LA PERMEABILITÀ DEL SUOLO

ELEMENTO DI CRITICITÀ DEL COMPARTO BERTALIA LAZZARETTO

Cava Volta

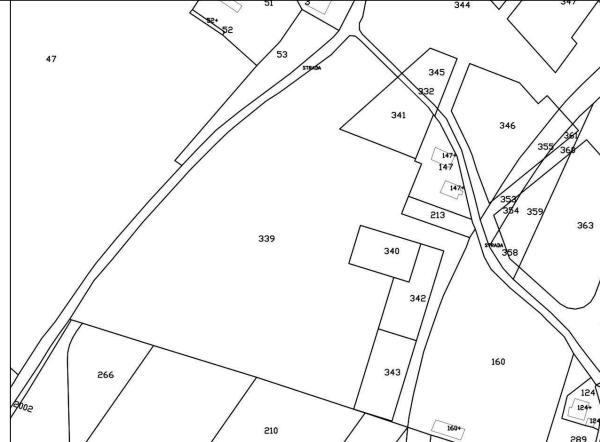
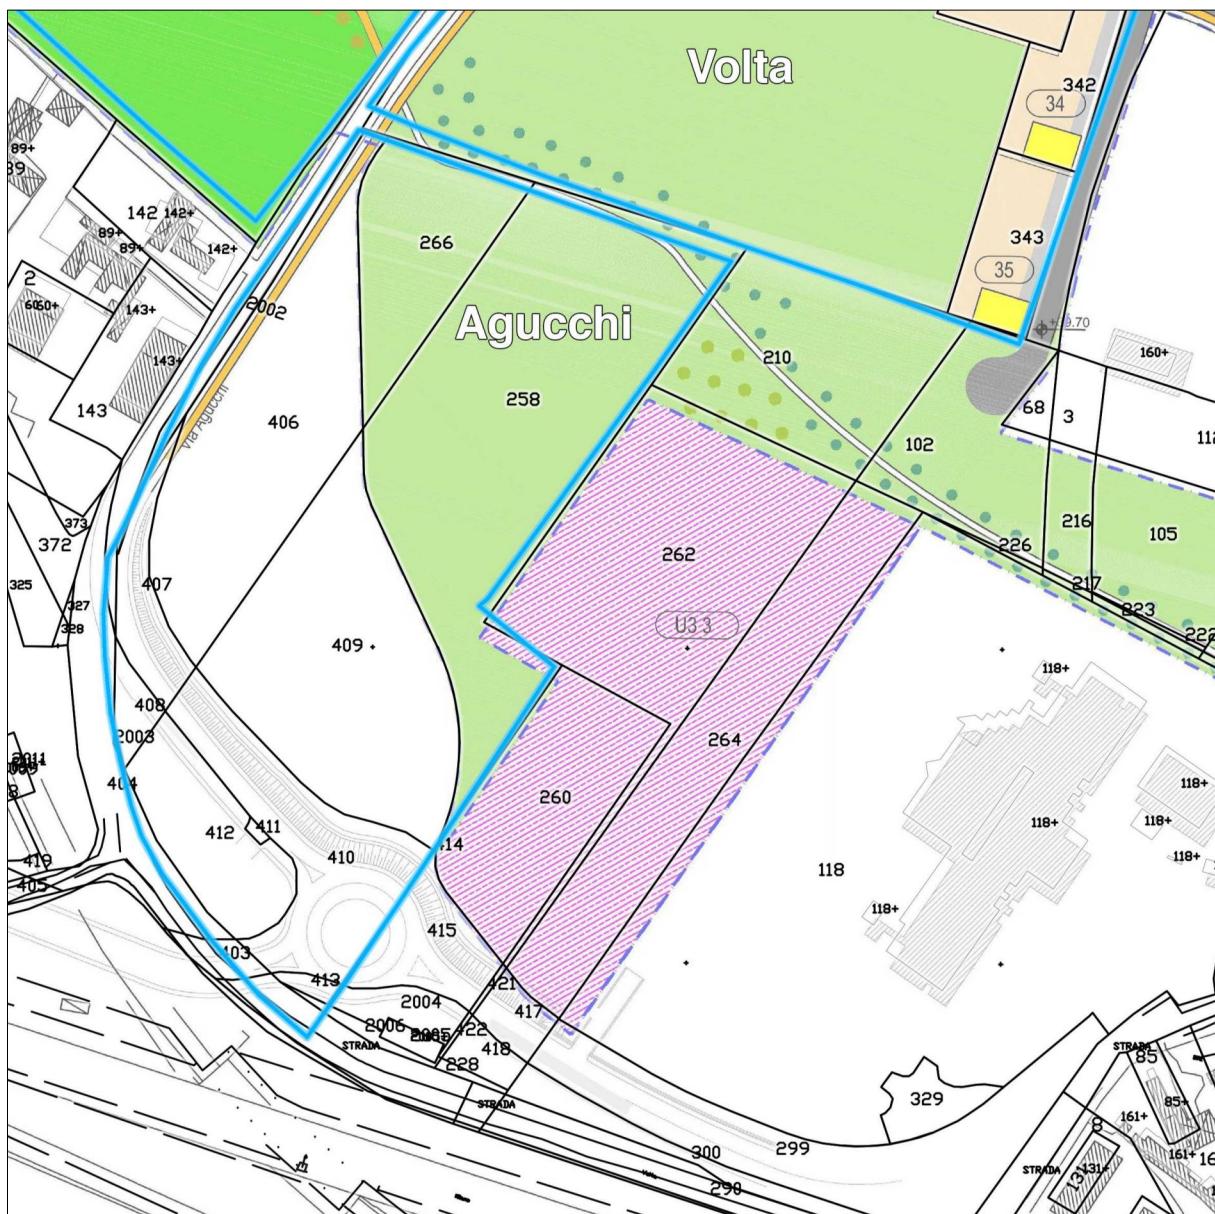
Particella n. 339: superficie 16.469 + 844
 $= 17.313 \text{ mq} = 1,73 \text{ ha}$

Cava Agucchi

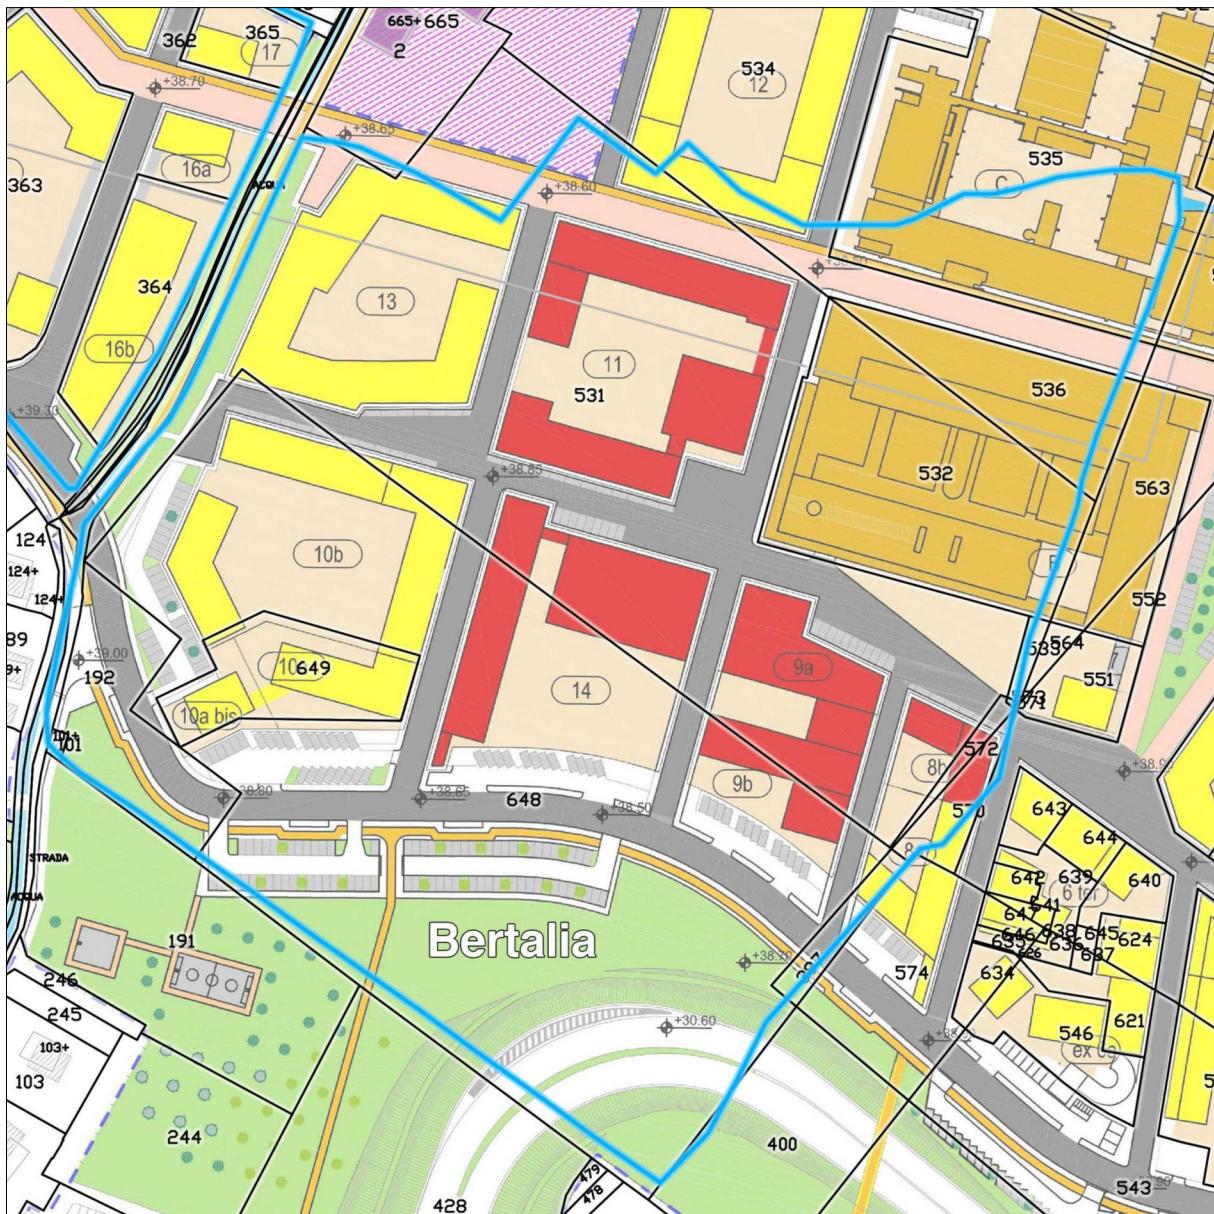
Particella n. 258: superficie 10.171 mq

Particella n. 266: superficie 2.567 mq

Tot. 12.738 = **1,27 ha**

Cava Bertalia

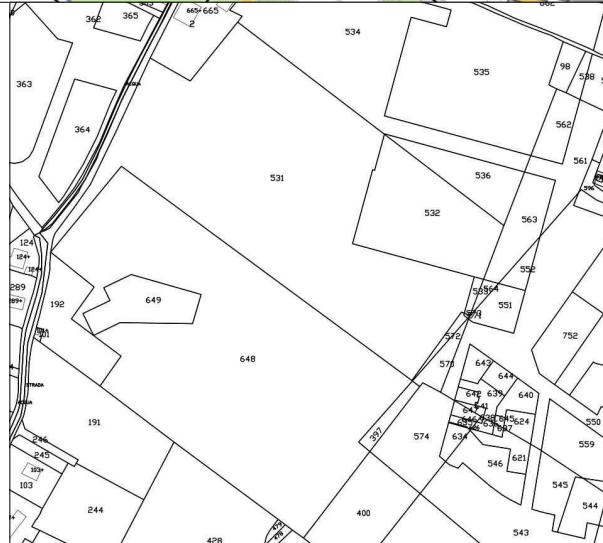
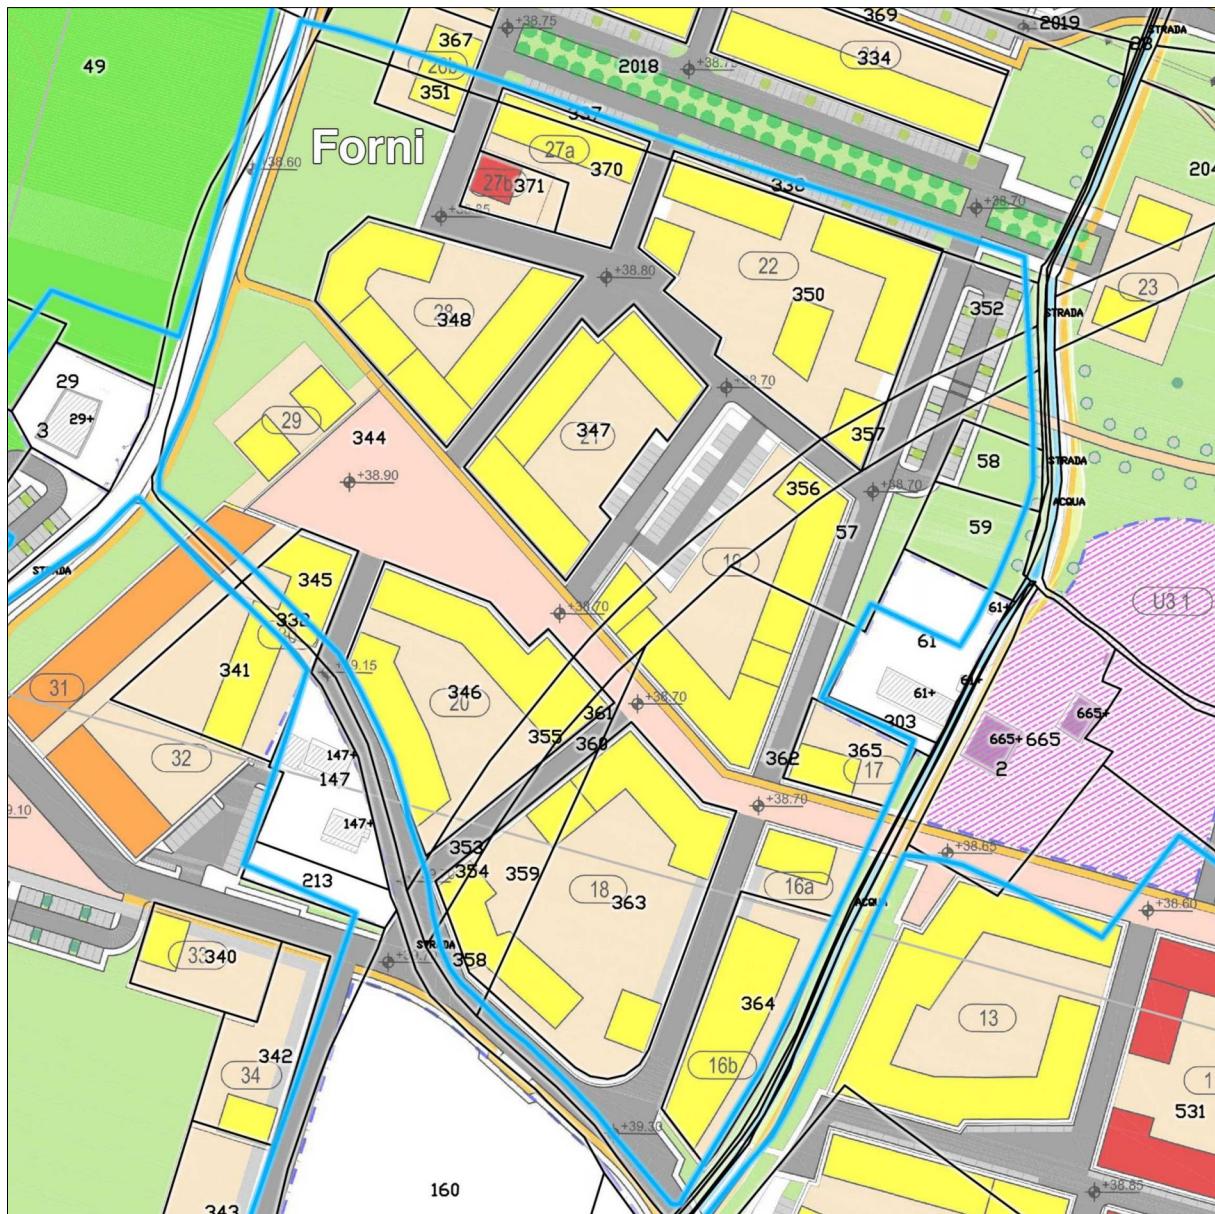
Particella n. 531: 829 mq

Particella n. 192: 544 mq

Particella n. 648: 4.608 mq

Totale: 5.981 mq = **0,59 ha**
